**RELATÓRIO DE FISCALIZAÇÃO TÉCNICA DO SISTEMA DE
ABASTECIMENTO DE ÁGUA DO MUNICÍPIO DE
ITIRAPINA**

PRESTADOR: DAE – DIVISÃO DE ÁGUA E ESGOTO

Relatório R3 – Continuação Diagnóstico e Não Conformidades

Americana, fevereiro de 2015

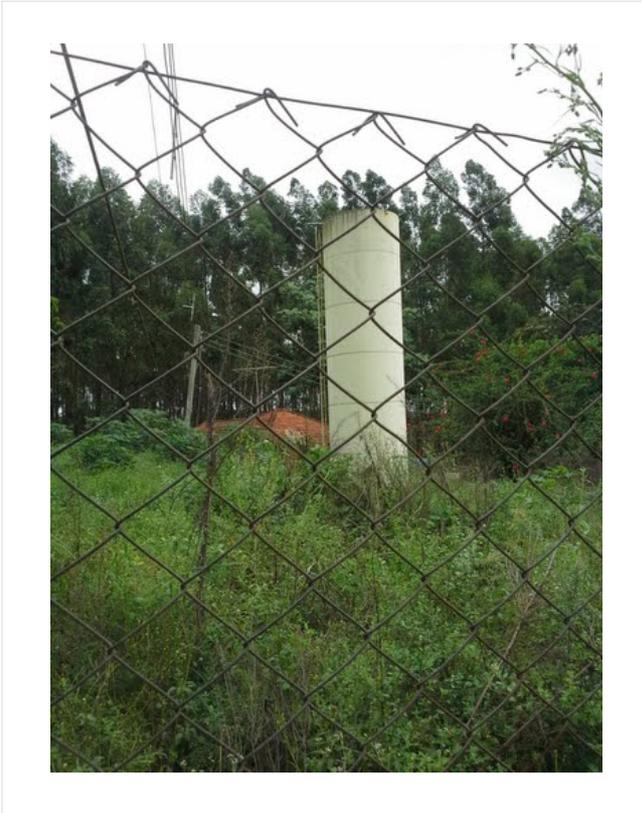
- ✓ A área não está devidamente cercada (Art. 5.16.8 da NBR 12217/1994). Prazo: Em até 180 dias

- ✓ Ausência de identificação da área (Art. 2º da Lei Federal 11.445/2007). Prazo: Em até 180 dias

- ✓ Inexistência de escada de acesso ao reservatório em boas condições de uso (Art. 5.16 da NBR 12217/1994). Prazo: Em até 180 dias

- ✓ Inexistência de guarda corpo na laje de cobertura (Art. 5.16.6 da NBR 12217/1994). Prazo: Em até 180 dias
